ВТУЛКИ НАПРАВЛЯЮЩИХ КОЛОНОК ДЛЯ КОКИЛЕЙ С ЖИДКОСТНЫМ ОХЛАЖДЕНИЕМ

ГОСТ 21092—75

Изменение № 1 ГОСТ 21092—75 Втулки направляющих колонок для кокилей с жидкостным охлаждением. Конструкция и размеры

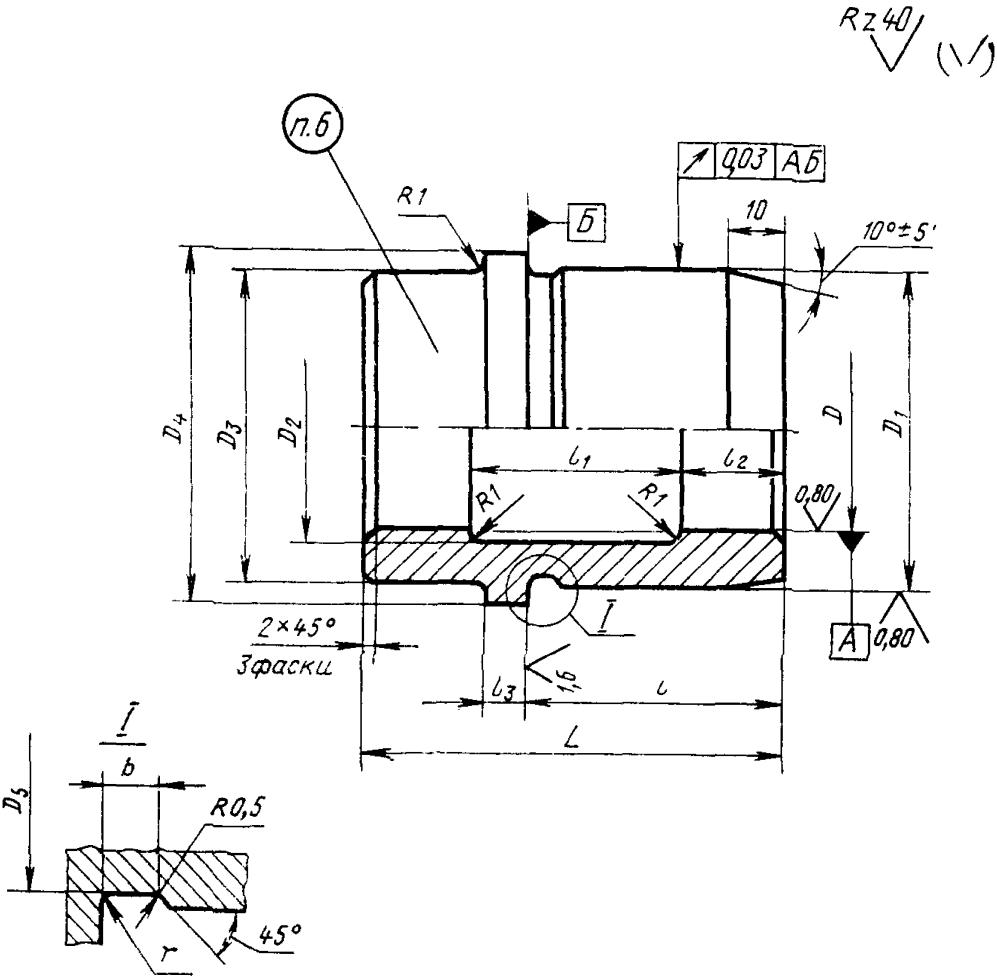
Пункт 1. Таблица. Заменить обозначения предельных отклонений: A_3 на H8, $Пр1_3$ на u 8; заменить наименование графы: «Теоретическая масса, кг» на «Масса, кг, не более».

Пункт 5. Заменить обозначения предельных отклонений: A_7 на H14, B_7 на h 14, CM_7 на $\pm \frac{IT14}{2}$.
